Impianto eolico nel Comune di Troia in località "Cancarro - Montalvino", costituito da n. 10 per una potenza complessiva di 42 MW comprese le relative opere di connessione alla rete ed infrastrutture indispensabili alla costruzione ed all'esercizio dell'impianto.

Il presente elaborato affronta partitamente i temi trattati dal parere del Comitato regionale per la V.I.A. della Regione Puglia (di seguito, il "Comitato"), riportando, per ciascuno dei temi, dapprima uno stralcio del parere emanato dal predetto Comitato e, di seguito, il testo delle controdeduzioni della Scrivente.

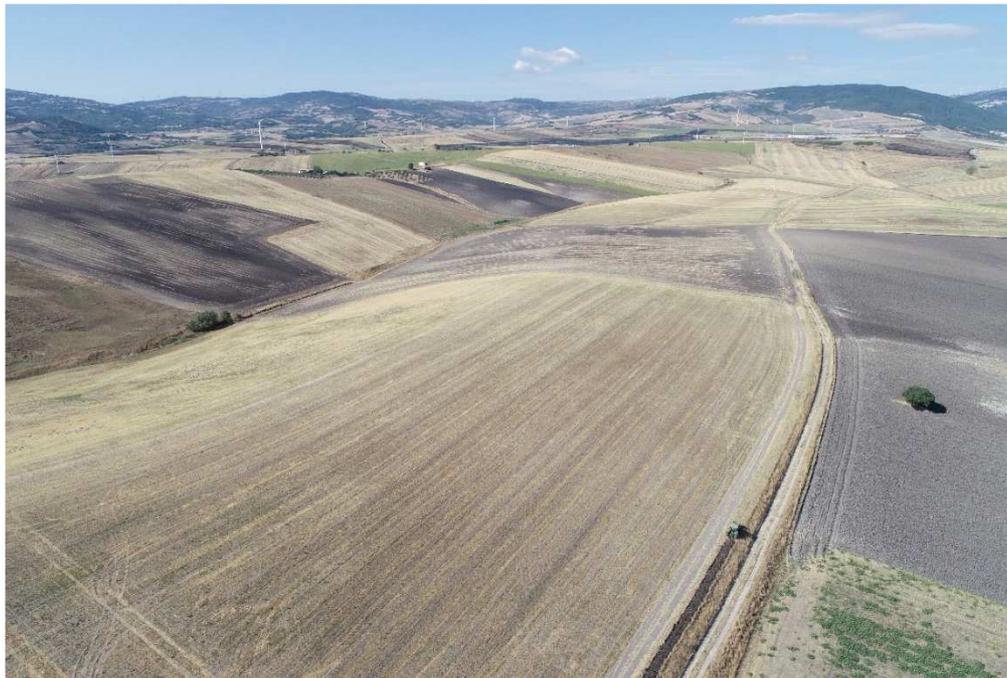
Il contesto di riferimento paesaggistico di riferimento per impianto in esame (Area vasta di impatto cumulativo come definita nell’elaborato “8HW7PE8 SIA_DOC H03 Valutazione degli impatti_cumulativi.pdf”) è una porzione del territorio che dalla piana del Tavoliere risale verso il Subappennino Dauno, caratterizzato dal graduale passaggio dalle prime dolci ondulazioni situate nell’area compresa tra Troia e Lucera ai più consistenti versanti del Subappennino nei territori di Faeto. Castelluccio Valmaggiore, Celle di San Vito e Orsara.

Il contesto ha vocazione agricola consolidata e plurisecolare, che ha determinato la presenza di un fitto e continuo mosaico agricolo e si arresta solo alle pendici del Subappennino, dove il terreno si fa più impervio ed iniziano a prevalere macchia e bosco. Un numero elevato di piccoli insediamenti sparsi (attestati sino dall’Età del Bronzo) ha segnato nel tempo il contesto, integrati da alcuni centri abitati più consistenti in posizione elevata (Biccari. Faeto. Celle di San Vito. Castelluccio Valmaggiore e Troia)

L’area di riferimento, per ammissione dello stesso Comitato VIA Regionale riportata nella parte istruttoria della Delibera qui censurata (vedasi PARERE DEL COMITATO allegata alla DGR n. 201 del 25/02/2020, pag. 4/16 paragrafo - assetto vegetazionale), viene descritta in maniera completamente diversa e, a parere della scrivente, più realistica rispetto alla versione bucolica e meno veritiera cui si sta controdeducendo. L’istruttoria riporta testualmente che: *“Il sito di intervento è quasi completamente interessato da appezzamenti agricoli, adibiti quasi esclusivamente a seminativo con rara presenza di oliveti o altre coltivazioni” (...)* Tali caratteristiche permangono pressoché inalterate nel contesto di riferimento per gli

impatti cumulativi confermando l'assetto sostanzialmente agricolo prevalentemente seminativo. Infatti, come si evidenzia dalle foto panoramiche che seguono, le aree interessate dall'impianto e quelle limitrofe sono coltivate esclusivamente a seminativo.

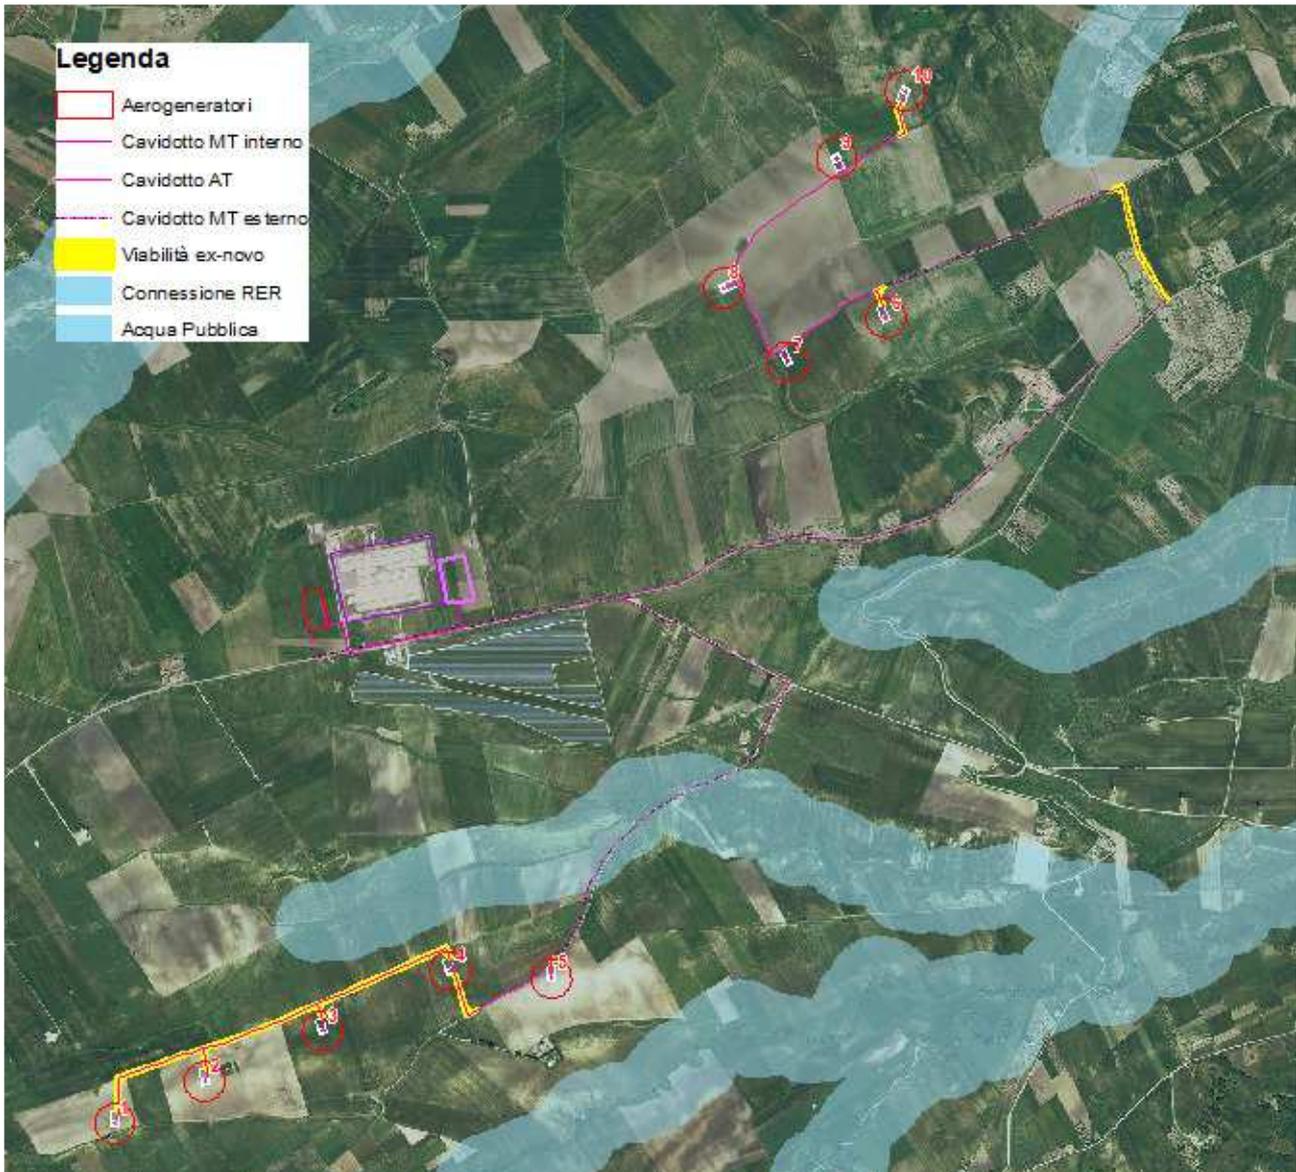
I proponenti, in relazione alla compatibilità con le disciplina di tutela definita dal vigente Piano Paesaggistico (PPTR), affermano che l'impianto interessa il Bene paesaggistico Componenti idrogeomorfologiche BP — FIUMI E TORRENTI ED ACQUE PUBBLICHE art art 142, comma 1. lett. c, del Codice ma che non contrasta in quanto in tale BP "sono ammissibili piani progetti e interventi diversi da quelli di cui al comma 2, nonché i seguenti: b4) realizzazione di opere infrastrutturali a rete interrate pubbliche e/o di interesse pubblico, a condizione che siano di dimostrata assoluta necessità e non siano localizzabili altrove". Non si concorda con questa affermazione in quanto non si tratta di un impianto a rete solo interrato essendo anche previste rilevanti opere fuori terra quali per l'appunto le torri eoliche, il suddetto impianto inoltre non può essere considerato al momento opera di interesse pubblico in quanto non ancora autorizzato: non è dimostrato, infine, che le opere che interessano il BP acque pubbliche non possano essere localizzate altrove.

Ai sensi dell'art. 46, c. 3 delle NTA del PPTR, nei territori interessati dalla presenza di fiumi, torrenti e corsi d'acqua iscritti negli elenchi delle acque pubbliche sono ammissibili *"opere infrastrutturali a rete interrata pubbliche e/o di interesse pubblico, a condizione che siano dimostrata assoluta necessità e non siano localizzabili altrove"*.

L'istruttoria conoscitiva condotta dal Comitato regionale VIA, nel descrivere le interferenze tra il progetto ed i beni tutelati dal Codice, correttamente si riferisce alle sole intersezioni tra il cavidotto di rete interrato ed i beni/ulteriori contesti paesaggistici senza assolutamente menzionare altro, come gli aerogeneratori (cfr. Parere Comitato pag. 8, 9 del paragrafo "provvedimenti di tutela paesaggistica"). Non si comprende perché, a tal proposito, qui si cambi posizione, andando a scomodare gli altri elementi in progetto, se pur non interferenti con i beni tutelati, solo perché collegati tra loro per il tramite del cavidotto. Se così fosse allora dovremmo immaginare che anche un nuovo tronco di acquedotto (rete interrata idraulica) che magari interseca in sotterranea un tratto cartografato non dovrebbe essere ritenuto ammissibile ai sensi del PPTR solo perché collegato a una o più torri piezometriche alte fuori terra anche un centinaio di metri.

In relazione al progetto in esame, soltanto il cavidotto (non gli aerogeneratori) interferisce con l'area tutelata delle Acque Pubbliche (entro il buffer di 150 mt dall'asse del bene).

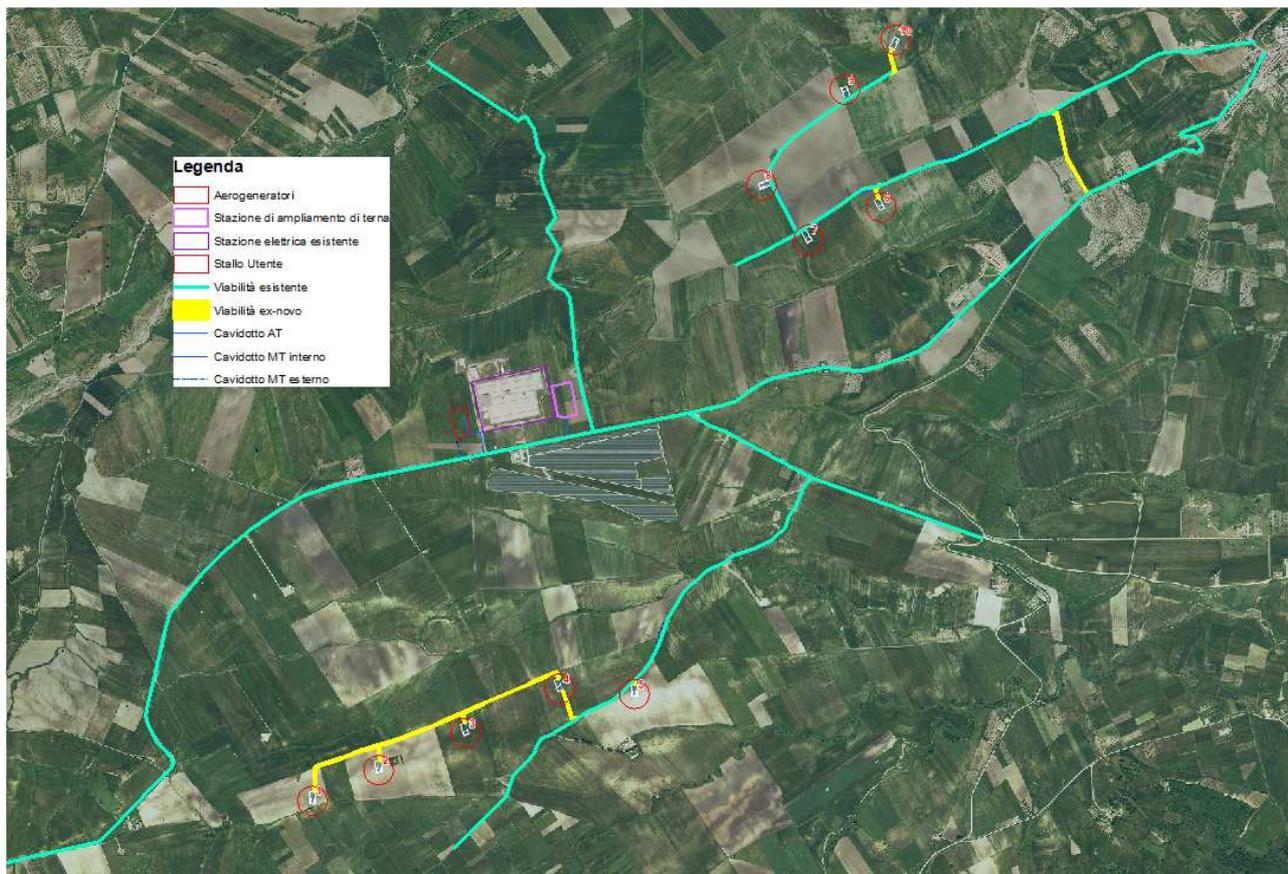
I proponenti in relazione alla compatibilità con le disciplina di tutela definita dal vigente Piano Paesaggistico (PPTR), affermano che l'impianto interessa UCP - TESTIMONIANZE DELLA STRATIFICAZIONE INSEDIATIVA: TRATTURI 143, comma 1, lett. e) del Codice e, nel merito, riportano che in merito a tale UCP l'impianto è autorizzabile in quanto in tali UCP sono ammissibili a7) realizzazione di gasdotti, elettrodotti, linee telefoniche o elettriche e delle relative opere accessorie fuori terra (cabine di trasformazione, di pressurizzazione, di conversione, di sezionamento, di manovra ecc.); è fatta eccezione, nelle sole aree prive di qualsiasi viabilità, per le opere elettriche in media e bassa tensione necessarie agli allacciamenti delle forniture di energia elettrica; sono invece ammissibili tutti gli impianti a rete se interrati sotto strada esistente ovvero in attraversamento trasversale utilizzando tecniche non invasive che interessino il percorso più breve possibile. Anche in questo caso non si concorda in quanto l'intervento, nel suo complesso, non è assimilabile ad un impianto a rete solo interrato essendo previste anche rilevanti opere fuori terra quali le torri eoliche.

L’art. 90 comma 2 delle NTA del PPTR recita: “*Gli interventi che comportino modificazione dello stato dei luoghi sui beni paesaggistici, fatti salvi gli interventi espressamente esclusi a norma di legge, sono subordinati all'autorizzazione paesaggistica prevista dal Codice rilasciata nel rispetto delle relative procedure*”: Pertanto le direttive, gli indirizzi e le prescrizioni del PPTR sono da intendersi applicati sui progetti e le opere che “comportino modificazione dello stato dei luoghi sui beni paesaggistici”. L’istruttoria conoscitiva condotta dal Comitato regionale VIA, nel descrivere le interferenze tra il progetto ed i beni tutelati dal Codice, correttamente riferisce alle sole intersezioni tra il cavidotto di rete interrato ed i beni/ulteriori contesti paesaggistici. Senza assolutamente menzionare altro, ossia gli (aerogeneratori). (cfr. Parere Comitato pag. 8, 9 del paragrafo “provvedimenti di tutela paesaggistica”). Non si comprende perché, a tal proposito, qui provi a cambiare posizione, andando a scomodare gli altri elementi in progetto, se pur non interferenti con i beni tutelati, solo perché collegati tra loro per il tramite del cavidotto. Se così fosse allora dovremmo immaginare che anche un nuovo tronco di acquedotto che magari interseca in sotterranea un tratto cartografato dovrebbe essere sottoposto ad autorizzazione paesaggistica solo perché collegato ad uno o più torri piezometriche alte fuori terra anche un centinaio di metri.

In relazione al progetto in esame, soltanto il cavidotto (non gli aerogeneratori) interferisce con l’area tutelata del Tratturo Foggia-Camporeale e il suo buffer di 100 mt dal limite catastale di pertinenza dello stesso.

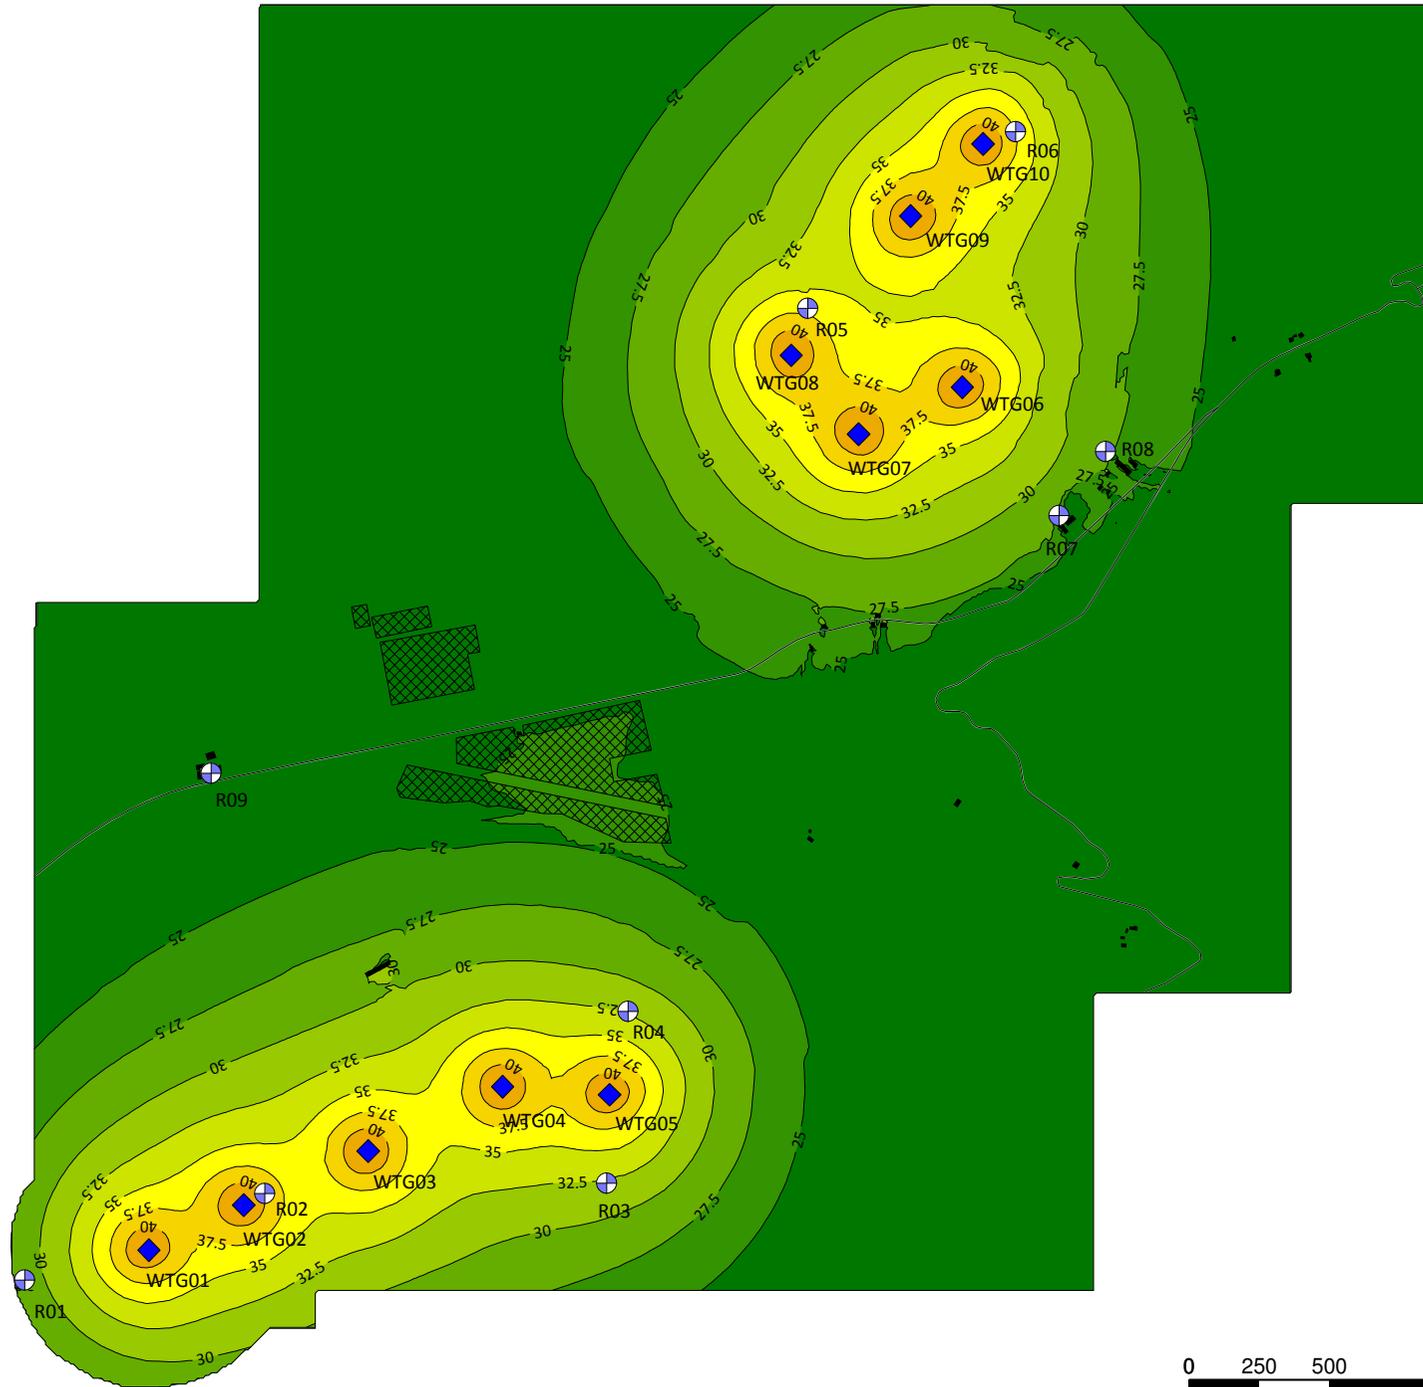
Il contesto inoltre è già interessato dalla presenza di numerosi altri impianti eolici (in totale risultano presenti 169 WTG già realizzati) ed un esteso impianto fotovoltaico al centro dell'area di intervento in posizione intermedia tra i due gruppi di WTG (si veda quanto riportato nell'elaborato alle pagine 4 e seguenti dell'elaborato 8HW7PH_SIA_DOC_H03_Valutazione_degli_impatti_cumulativo pdf), oltre ad una sottostazione elettrica. L'inserimento di ulteriori 10 aerogeneratori, di conseguenza comporterebbe un evidente aggravio dei fattori di criticità rilevati dagli elaborati 5.2 e 5.3 del PPTR.
